**Avis délibéré de la mission régionale d'autorité
environnementale sur le projet de parc photovoltaïque,
porté par la société EE Agrisolaire 04, sur la commune de
Saint-Gérard-de-Vaux (03)**

Avis n° [2024-ARA-AP-1654](#)

Avis délibéré le 11 mars 2024

Figure 2 : implantation des panneaux photovoltaïques (source : étude d'impact)

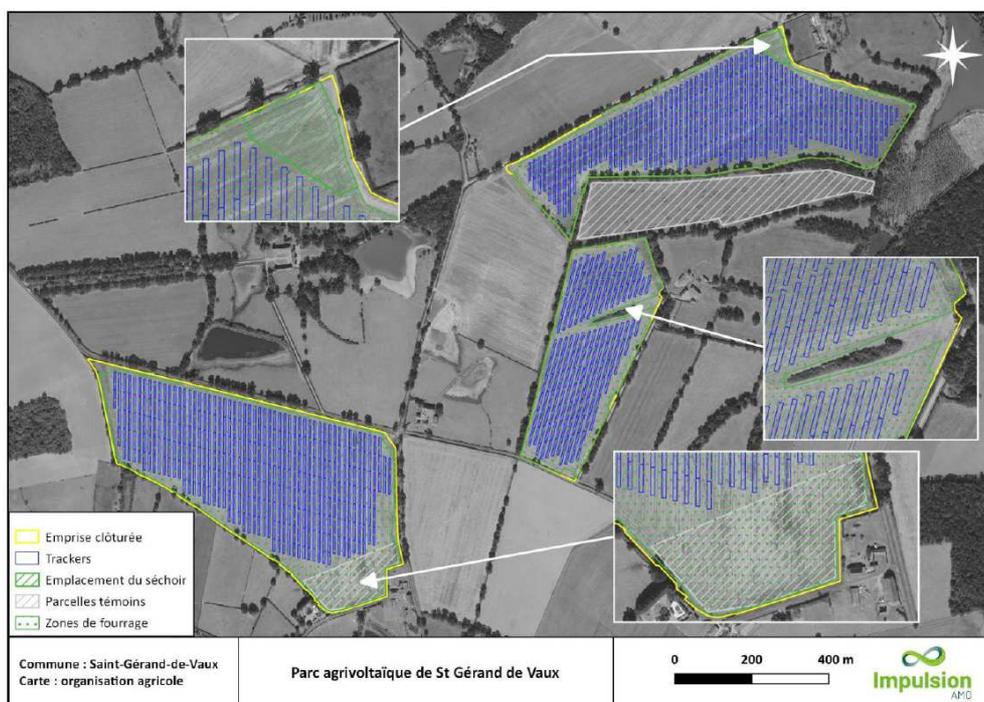
La phase chantier durera 9 à 12 mois. Une base vie sera installée sur l'emprise du projet. Toutefois, la carte page 220 de l'étude d'impact semble indiquer que l'emprise des travaux dépassera l'emprise du projet. En phase exploitation, la totalité des parcelles sera dédiée à la production de fourrage, associée à un séchoir thermovoltaïque, implanté au sein du parc, au nord de l'îlot le plus au nord. Les dimensions du séchoir ne sont pas arrêtées de manière définitive, l'emprise variant d'environ 350 à 380 m² selon le choix qui sera retenu. Deux parcelles témoins, situées à moins de 150 m des parcelles agrivoltaïques, seront exploitées de manière identique aux parcelles du parc, de façon à adapter, si nécessaire, les pratiques d'exploitation.

Figure 3 : carte des habitats sur le site d'implantation du projet (source : étude d'impact)

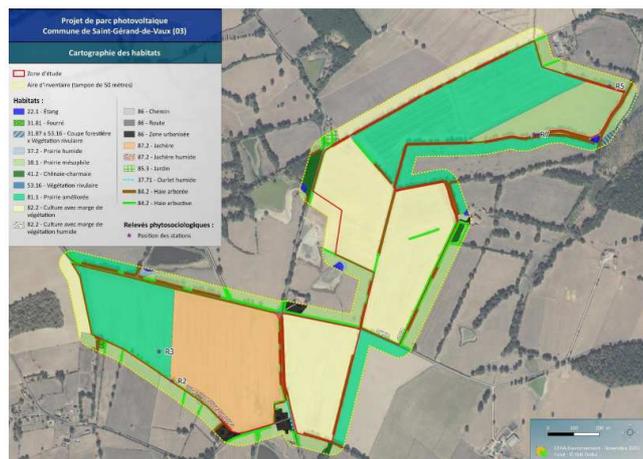
En matière d'enjeu, pour ce qui est des **habitats**, le site d'accueil du projet est principalement caractérisée par des cultures, prairies pâturées et améliorées, haies arbustives et arborées. Le niveau d'enjeu est globalement assez fort au niveau des haies bocagères. Aucun habitat d'intérêt communautaire n'a été identifié. Plusieurs milieux aquatiques ou caractéristiques de zones humides ont été identifiés⁹ au sein de la ZIP¹⁰ sur critère botanique. Les relevés pédologiques n'ont

pas révélé la présence d'autres zones humides. Les enjeux sont qualifiés de modérés à assez forts pour la majorité des milieux humides. Les autres types d'habitat présenteraient un enjeu nul à faible.
